STADE PERCIVAL MOLSON

AGRANDISSEMENT PHASE 2

**ÉTUDE DE FAISABILITÉ
REPAIRES SUPPLÉMENTAIRES**

Objet : Projet d'agrandissement du Stade Percival-Molson
Dossier #1052840057

ENTRÉE SUD
ÉLEVATION SUD

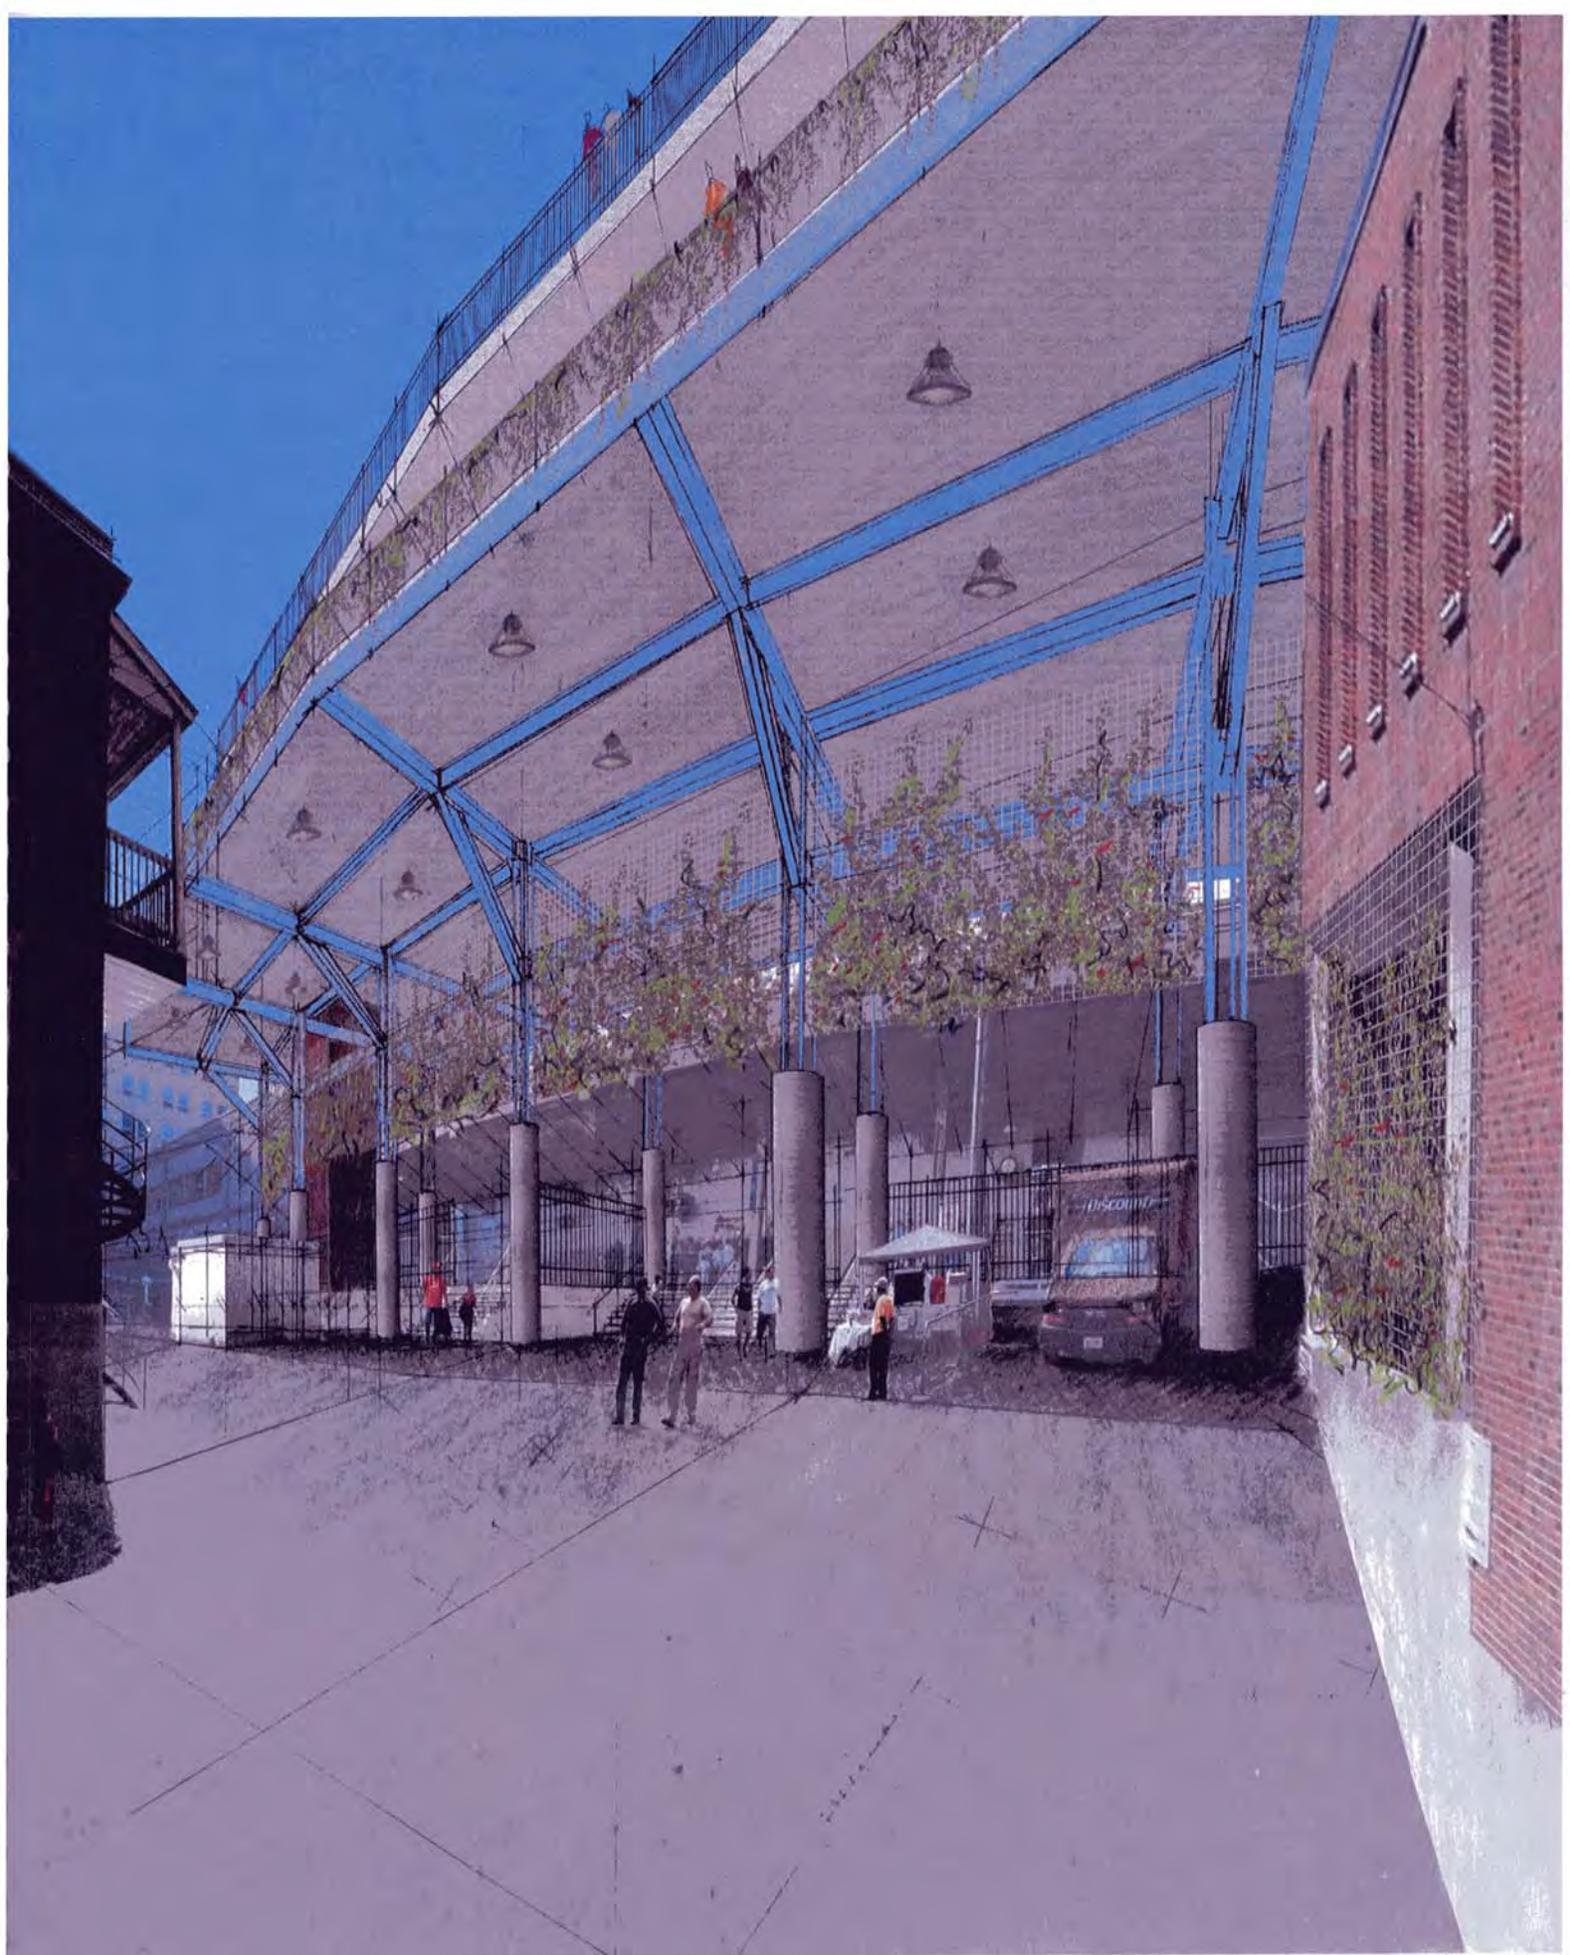
L'accès de la ruelle de l'Avenue des Pins est nécessaire 24 heures par jour pour les véhicules et les piétons, non seulement pour les bâtiments de l'Université McGill, mais également pour le fonctionnement du bâtiment du INM; pour ce dernier, c'est actuellement l'entrée principale. Pour ces raisons, l'entrée existante au stade sera améliorée avec de meilleurs matériaux et éclairage; l'entrée sera mieux définie, et durant les joutes de football la foule sera séparée des opérations quotidiennes des bâtiments qui donnent sur la ruelle.

Donc l'allée, que l'on voit de la promenade supérieure, demeure un accès de service à tous les bâtiments. L'entrée piétonnière du Centre de recherche sera améliorée grâce à un escalier plus large entouré par l'ascenseur des gradins sud qui sera revêtu du même parement de pierre, assurant ainsi la continuité des matériaux. La nouvelle promenade supérieure et la promenade inférieure existante seront protégées par des garde-corps en fer forgé afin de donner une transparence à la construction ainsi que faire un rappel des escaliers et des garde-corps en métal des bâtiments de McGill qui longent l'allée. La circulation en véhicule dans l'allée doit demeurer possible afin de permettre l'accès au transformateur d'Hydro (situé à côté de l'accès à l'ascenseur), l'entretien des systèmes mécaniques et la cueillette des déchets des bâtiments existants ainsi que l'accès par camion au quai de déchargement situé au niveau de la promenade inférieure.

Pour atténuer l'aspect utilitaire de l'allée et l'arrière en béton des gradins inférieurs existants, nous introduirons, tel que cela a été soulevé lors de la rencontre avec la ville, un concept de « jardin vertical » formé de végétation grimpante sous la promenade supérieure (à l'opposé des bâtiments de McGill au sud) qui s'étendra de l'entrée du Centre de recherche jusqu'à l'édifice Sir Arthur Currie à l'est; ce jardin sera visible de la rue Aylmer et de l'avenue des Pins.

En conclusion, la ruelle donnant sur la rue des Pins et adjacente à l'entrée sud du stade ne peut être utilisée comme point d'entrée de l'amphithéâtre à cause des édifices appartenant à l'Institut neurologique de Montréal. Cette voie doit être libre en tout temps, afin de rendre ces bureaux accessibles au personnel y travaillant. Hors, pour cette raison, nous ne pouvons considérer cette avenue comme une alternative ou solution pour rehausser et améliorer tant la perspective de cette entrée, que pour dégager l'entrée sud qui est actuellement sur-utilisée par les spectateurs.

AVENUE DU PARC
CÔTÉ OUEST 1 1 A

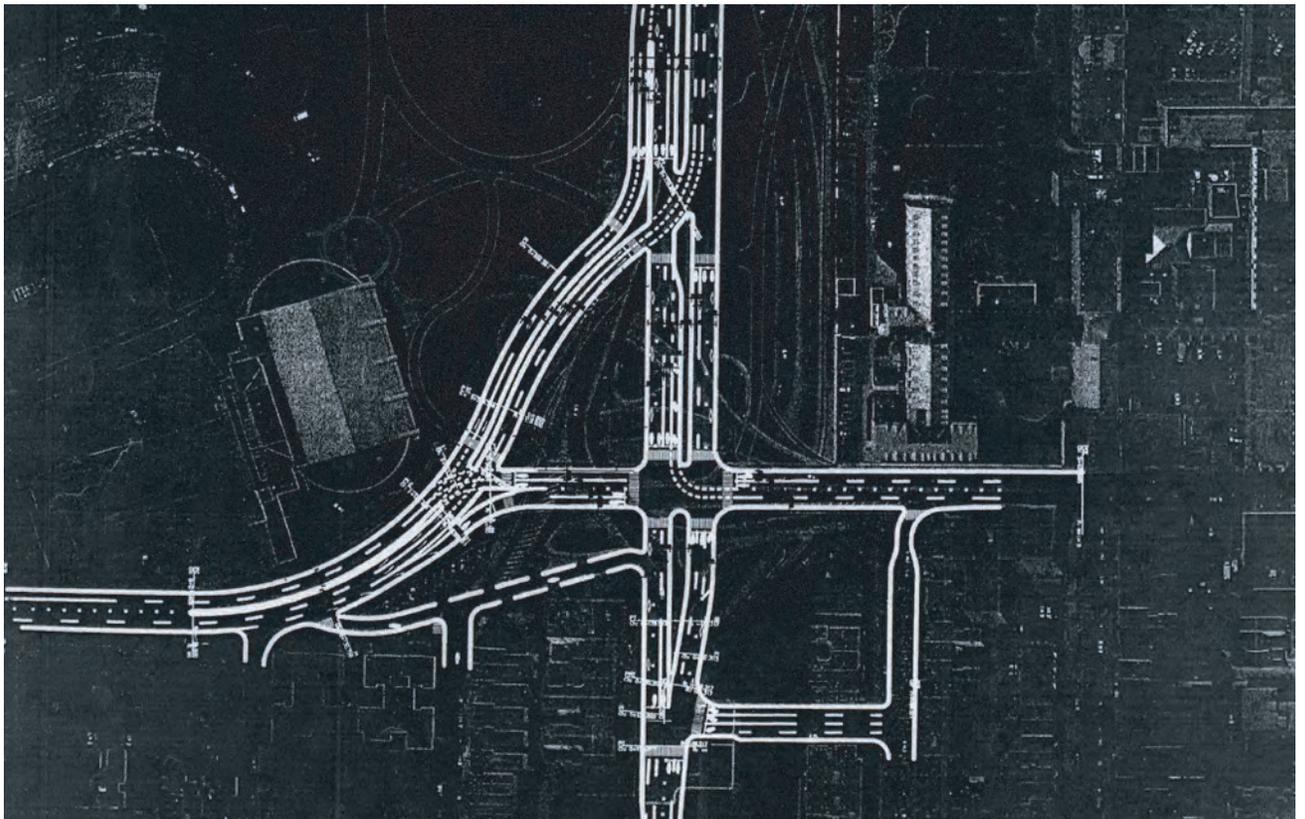
Une petite partie, la plus haute des gradins sud modifiés, sera visible d'ici. Le Stade Couvert R.H. Tomlinson cache la plupart du Stade Molson; pas d'impact visuel important.

PLAN D'IMPLANTATION
 ACCÈS AU STADE

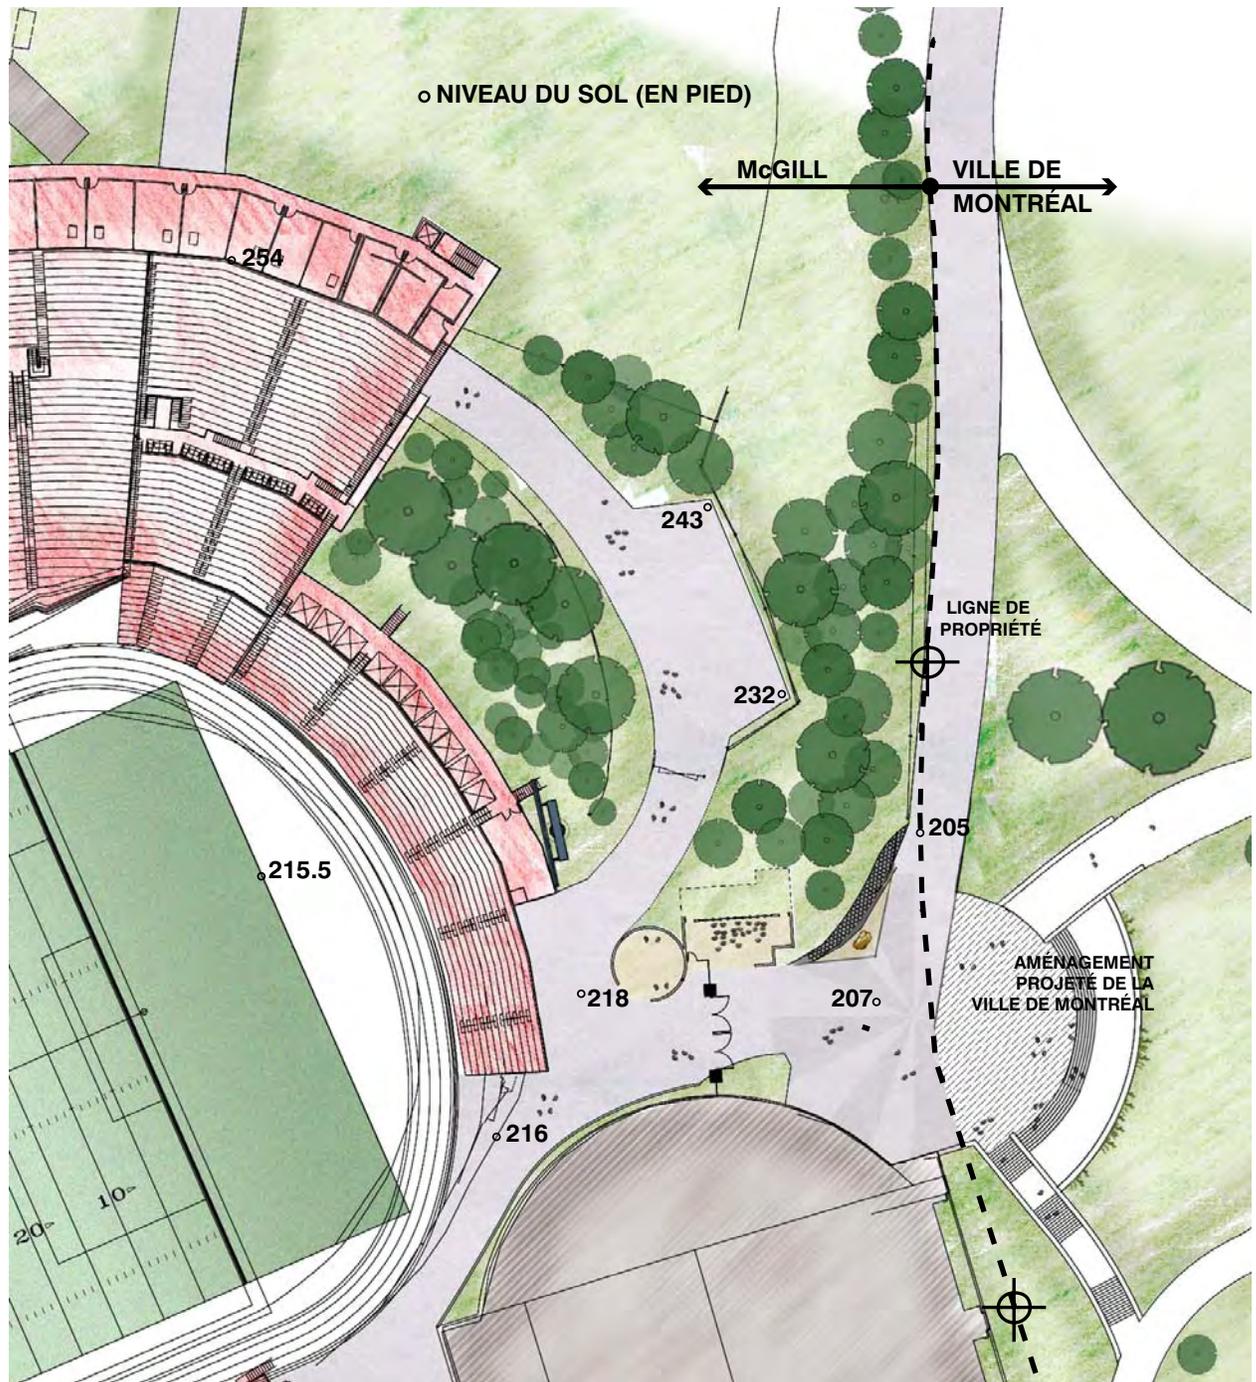
Le plan d'implantation du site avec le nouveau carrefour urbain des avenues du Parc et des Pins montre la façon que la Ville de Montréal a conçu l'élimination des différents niveaux des routes et l'installation des intersections piétonnières. L'objectif du projet est l'intégration d'une place de rencontre autour d'une statue commémorative de Percival-Molson, dont un belvédère qui donne sur le parc reconstitué.

EMPLACEMENT ÉCRAN GÉANT
NIVEAUX À L'ENTRÉE EST

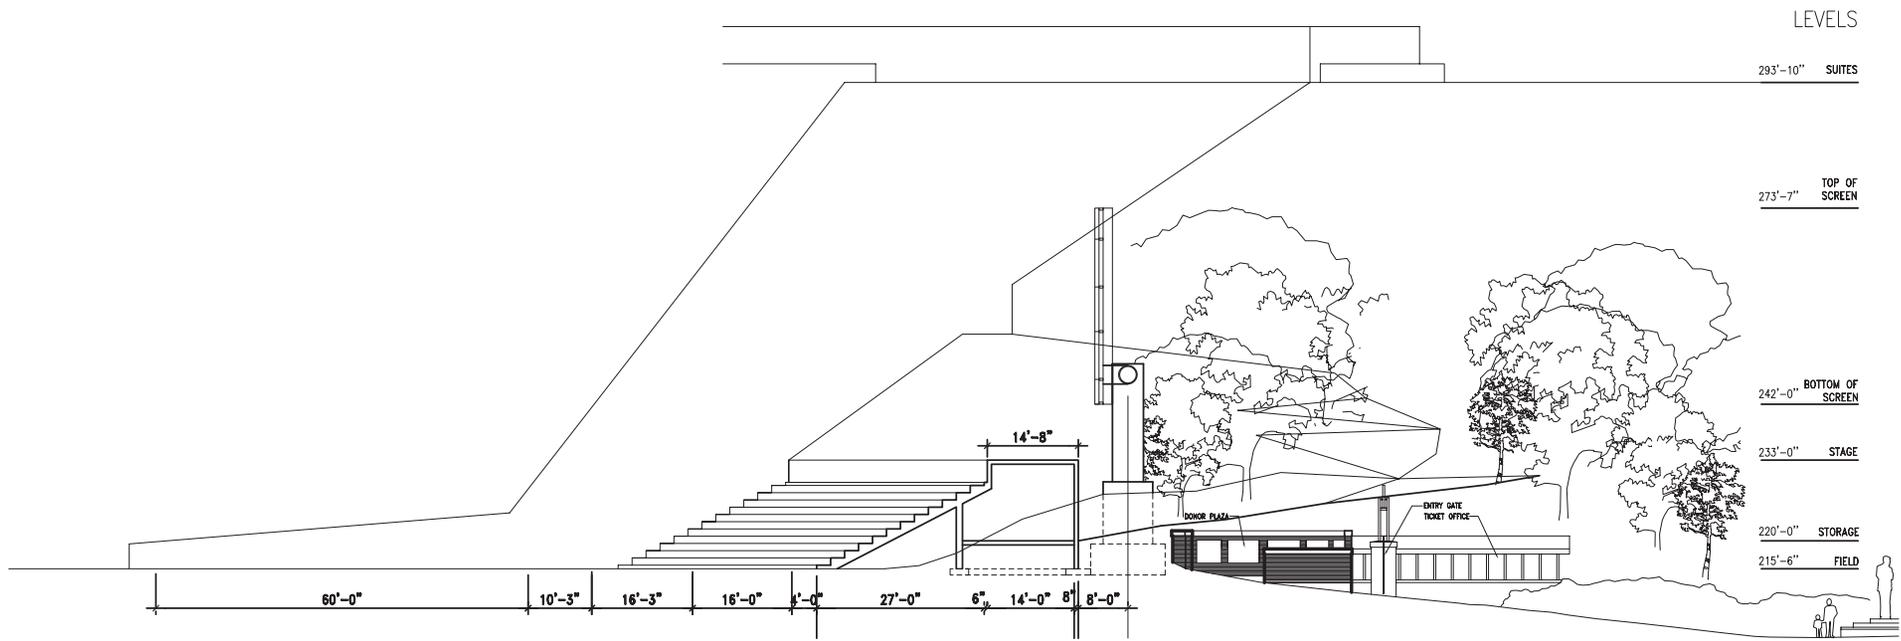
L'installation du panneau indicateur (écran géant) est montré avec trois vues: 1) à l'entrée « est » avec un mur en maçonnerie avec les plaques des noms des donateurs de la construction; 2) l'installation de l'écran prévue pour l'année 2006; 3) l'installation de l'écran avec l'agrandissement nord-est de la Phase 2 du Stade Molson.
